溫寮溪旁(甲后路至經國路)聯絡道路 新闢工程（後擴段）

施工前生態檢核辦理情形說明會

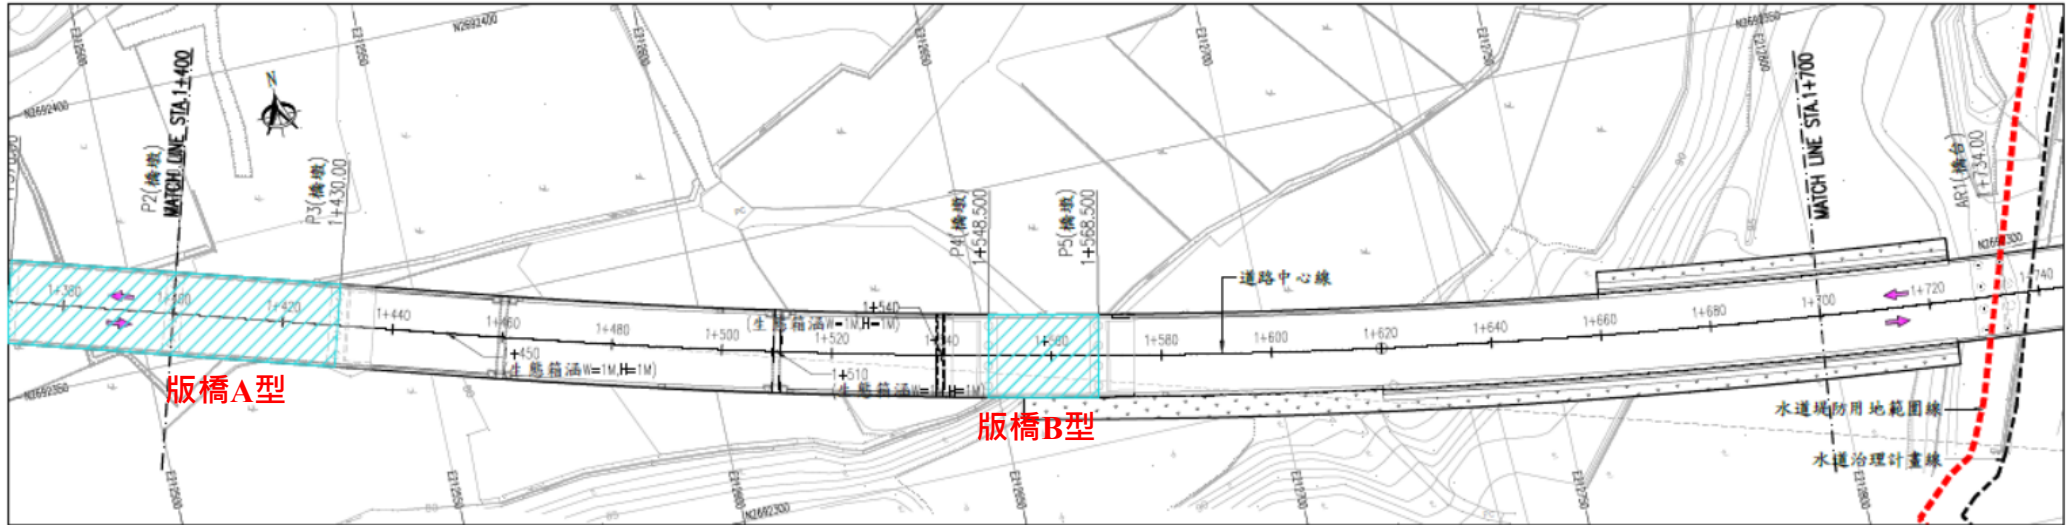
1. 請再說明湧泉區架高路段1+365~1+575部分
2. 施工中之混水於施工階段將如何處理
3. 道路排水溝是否會對生態廊道造成衝突

1. 因道路排水溝與生態廊道是分開的不會與生態廊道造成衝突，依據水土保持法規規定道路排水不允許排放至路權線外之水路，故本案道路沿線皆有設計滯洪沉砂池供兩側排水溝排放。

1. 此水域範圍皆以跨距至少20~30公尺以上的距離及高度為0.8~0.9公尺跨橋方式辦理跨越此範圍兩區之灌渠。
2. 施工階段將廢水處理部分將納入每月自主檢查項目內，並將辦理不定期稽核，並本案道路兩側皆有設計排水溝，道路排水並不會排入兩側之廊道內。

道路平面圖(1+400~1+700)

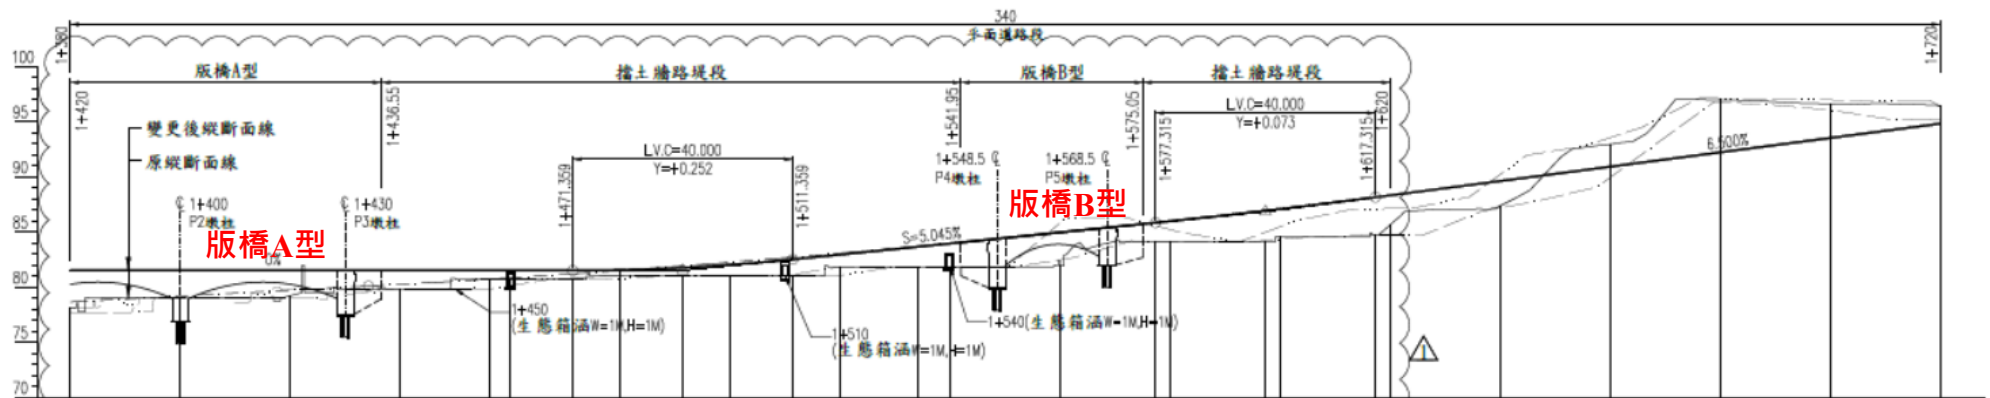
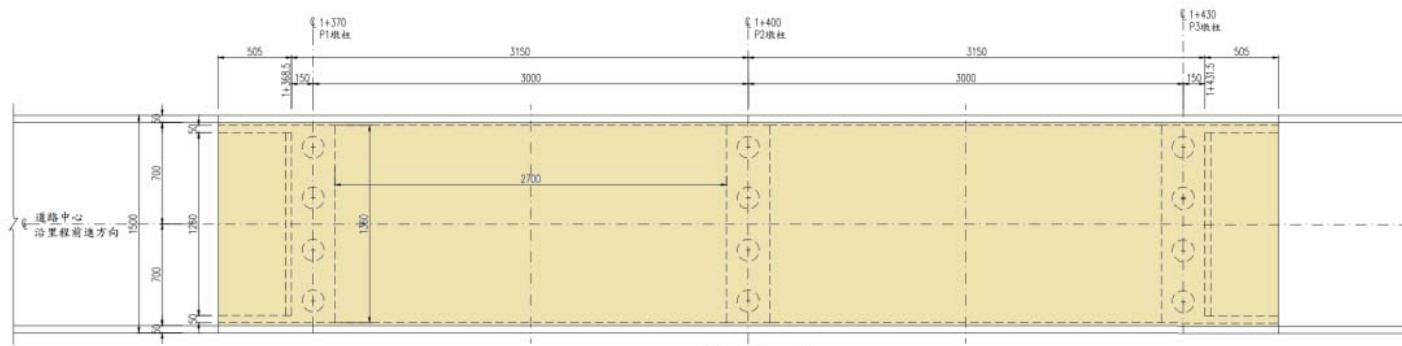
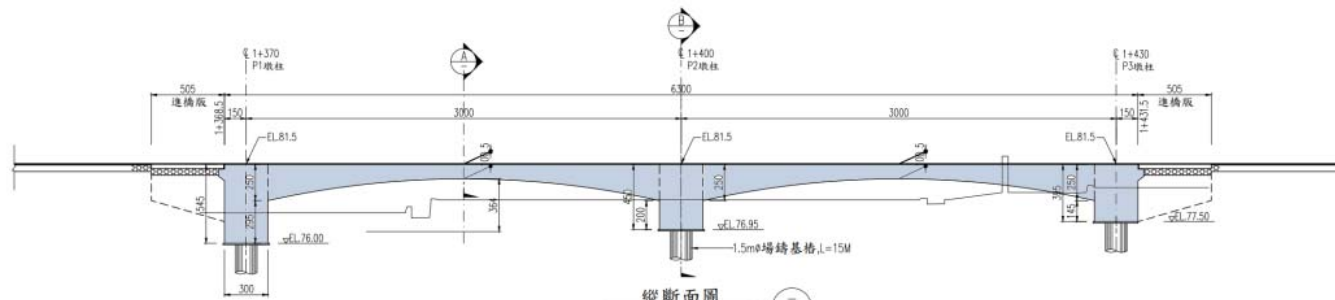
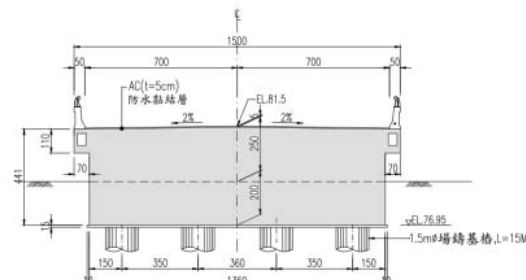
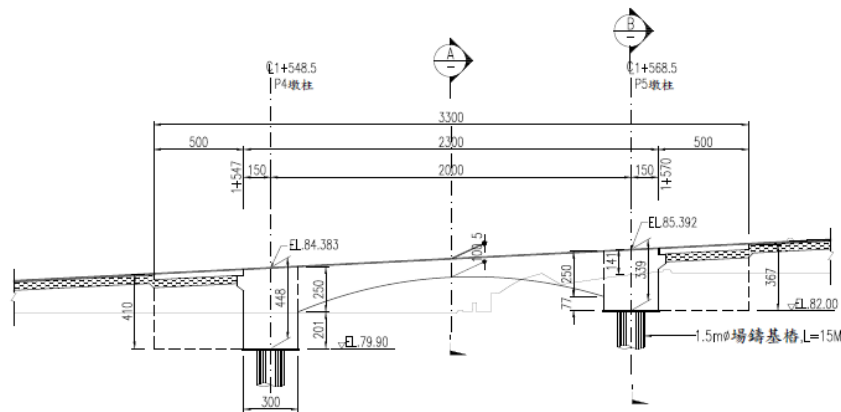
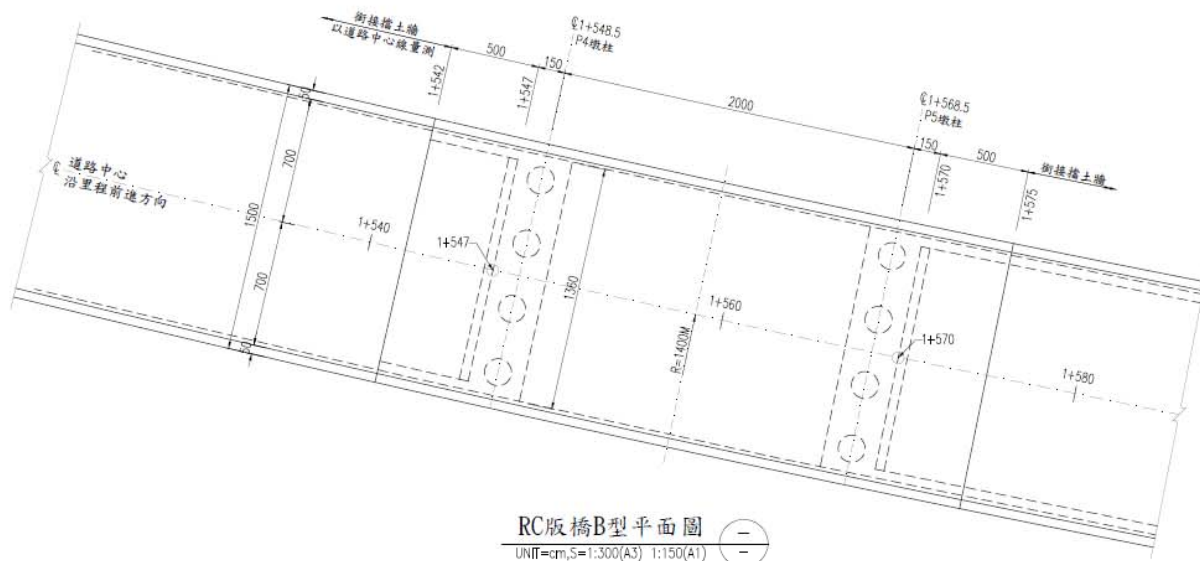
- ◆ 湧泉區為天然之溝渠水路，主要溝渠分布範圍為 1+365~1+575，為降低此區域的生態擾動，擬調整道路縱坡以迴避主要的生態渠道。
- ◆ 縱坡調整範圍由1+125~1+575，原道路縱坡為約為 2.65%，調整後之縱坡為 6.146%。
- ◆ 縱坡調整後之路段增設二座 A、B 型 RC 版橋，以高架橋梁跨越湧泉區以避免破壞既有之水路與生態環境。
- ◆ A 型 RC 版橋位於里程1+541~1+436，橋梁長度約為60公尺，B 型 RC 版橋位於里程1+365~1+575，長度為20公尺。

決議：請施工團隊依所提施工生態友善措施納入工程變更設計簽辦。

機關辦理情形：業依112年3月30日會議決議納入變更設計，簽辦中。變更後設計圖詳如下所示

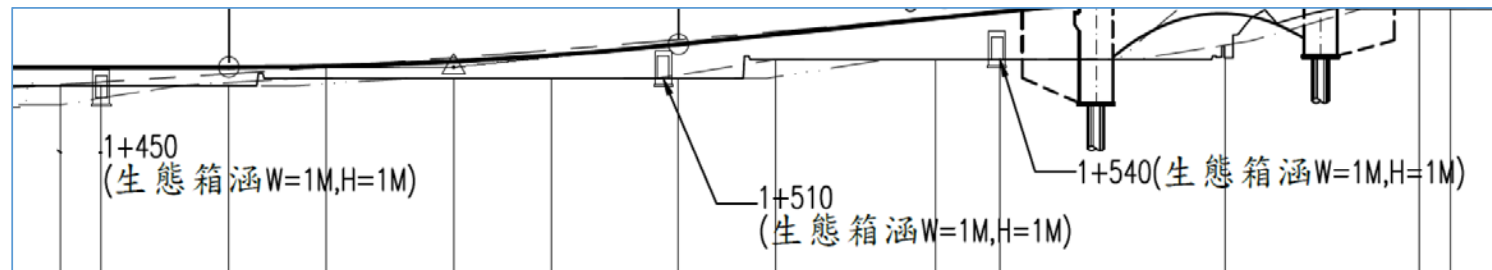
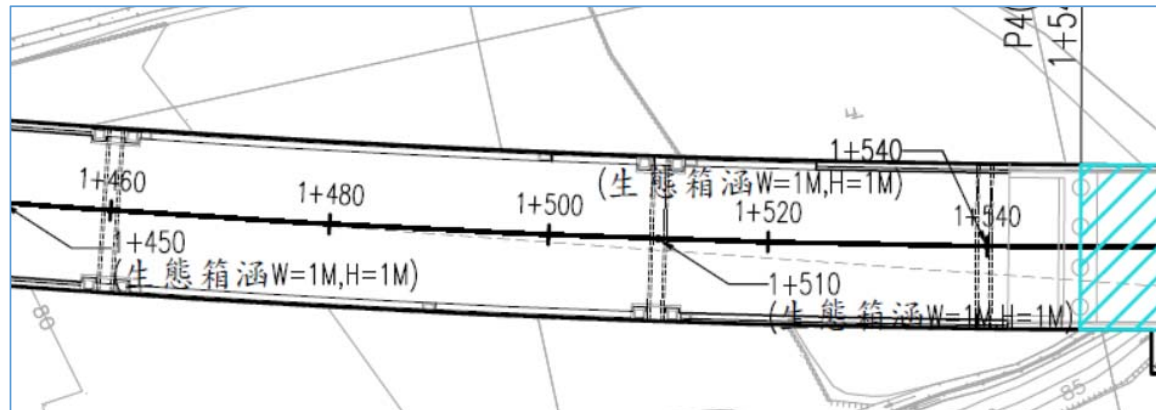
1. 道路里程1+436~1+541為路堤擋土牆，長度約為105公尺，考量二側動物能有通道能自由通行，建議設置3座動物通道，動物通道分別位於1+450、1+510與1+540，動物通道之結構型式為箱型結構，箱涵淨寬與淨寬均為1公尺。

決議：請施工團隊依所提施工生態友善措施納入工程變更設計簽辦。

機關辦理情形：業依3/30會議決議納入變更設計，簽辦中。變更後設計圖詳如下所示

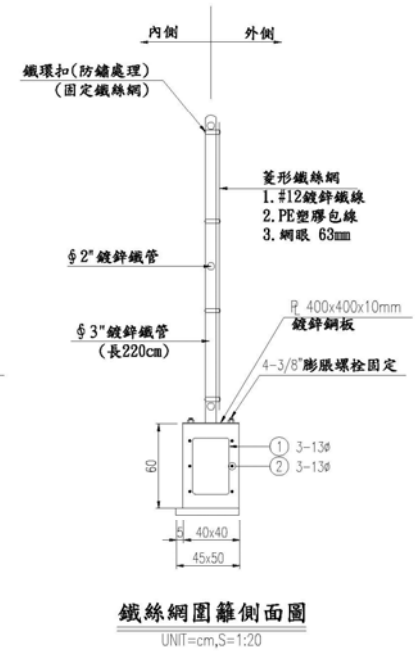
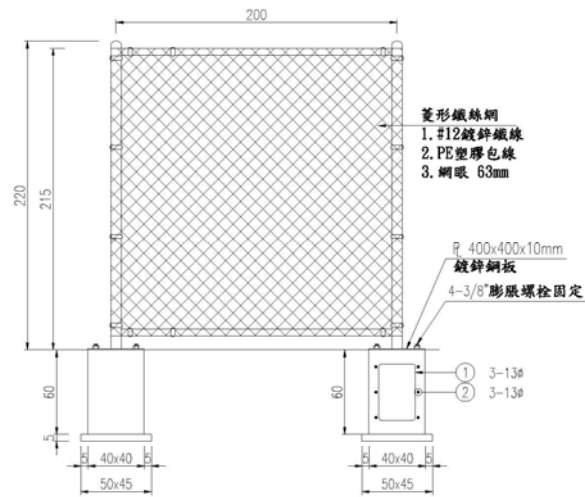
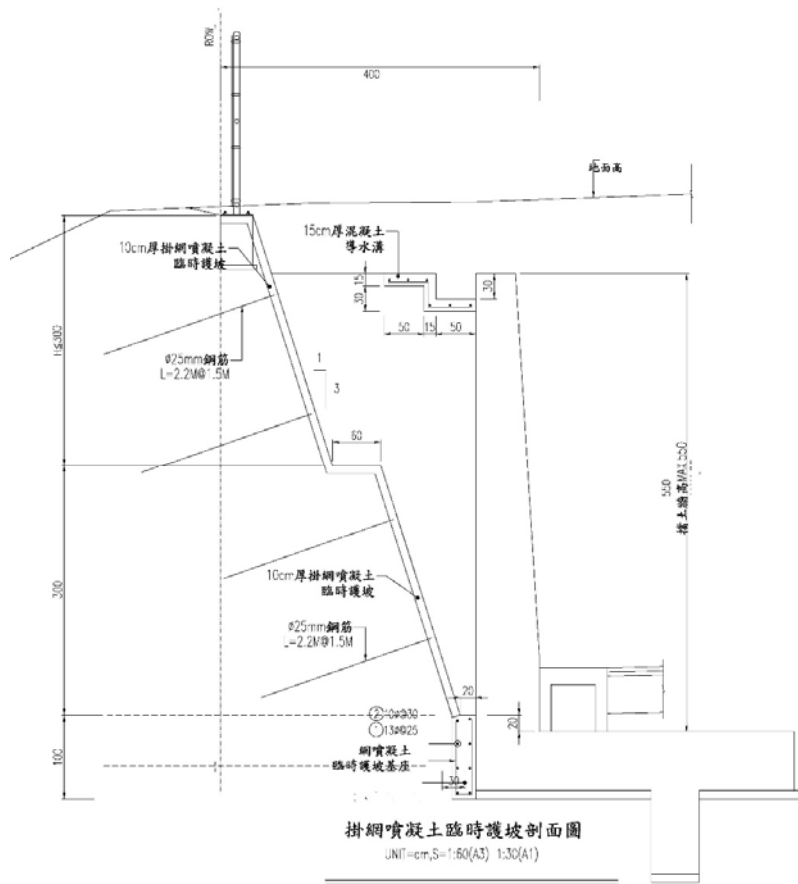
◆ 於大榕樹區及喬木區是否另有其他考量而無法設置上通道供物種通行。

◆ 另廊道僅於湧泉區設置，其它於大榕樹區及相思林木區域無設置廊道，因此兩區域因道路開發有植被及其他舊有棲地改變卻未見生態廊道設計，請說明未設置原因。

◆ 上通道與下通道設置應有目標物種之確認；石虎因屬貓科動物喜歡走下通道，另國外數據統計熊、鹿及其他中大型哺乳類動物喜歡走上通道，應有更精確之當地區域物種特性設計，否則設置通道宣傳效果應大於實質使用效果

◆ 大榕樹及相思林區後段之綠帶範圍是否也有生態保護措施，因綠帶緊貼平面道路段如動物經過是否將造成路殺等問題產生

◆ 目前之生態廊道設計目標物種是否只有針對哺乳類動物通行，其他動物是否也可以通行。

1. 現有設計圖說如有高地落差範圍兩側皆有防護網之設計。

1. 因大榕樹區為右高左低之斜坡如設置廊道光線將無法通透為一邊暗一邊亮；因與專家討論後，如無法通視，按照動物特性將大幅降低其使用意願，則無意義；另相思林區整體需求性將另行評估，大榕樹及相思林區此兩區域因跨越右高左低之30~40公尺斜坡，在工程設計上不太容易設置生態通道，另有考量參考高速公路局生態廊道設計，但因考量用路人行車安全廊道淨高須大於六米以上，後續將與市府團隊討論設置可行性。
2. 經查自動相機拍攝後發現當地物種以白鼻心、鼬獾為主(且至目前監測結果皆多屬小型哺乳類)，是否有設置上通道之必要性，後續將持續自動相機之監測，如有發現其他之物種將會參考趙老師之建議設置。針對道路兩側如有高低落差範圍皆有建議設置動物防護網，避免造成動物路殺問題產生。後續也將與石虎保育協會討論防護網如何優化。
3. 目前設置之生態廊道設計包括但不限於哺乳類其他物種如:水域或者陸域之動物也可通行。
